GreenStar™ 3 2630 显示器

发布通知

StareFire™ 6000 接收器

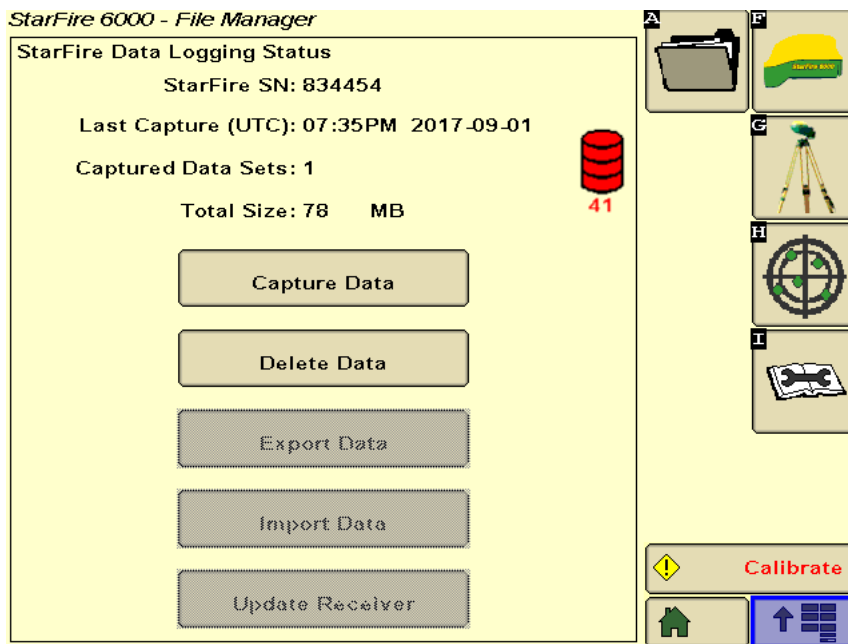
第 4 代 17-1 软件 - 第 4 代显示器软件版本为 17-1 时，覆盖范围地图发生翻转。问题已通过 SF6000 3.80G 软件得到解决。

文件管理器缺陷 - 新图标已对内部硬件故障执行检测。安装 18-1

软件后，若检测出内部硬件故障，应出现编号为 41

的红色图标。接收器会正常工作，但如果按下“获取数据”按钮，用户将收到“存储不足”错误，并且不能收集数据。需更换接收器，以“获取数据”并不会收到“存储不足”错误。

机器同步 - 操作 3.70M 软件时，连接到在 3.70M 运行的 SF6000 导管时，SF6000 随动件可能出现振动。该问题已通过 3.80G 软件得到解决。导管和随动件都需更新
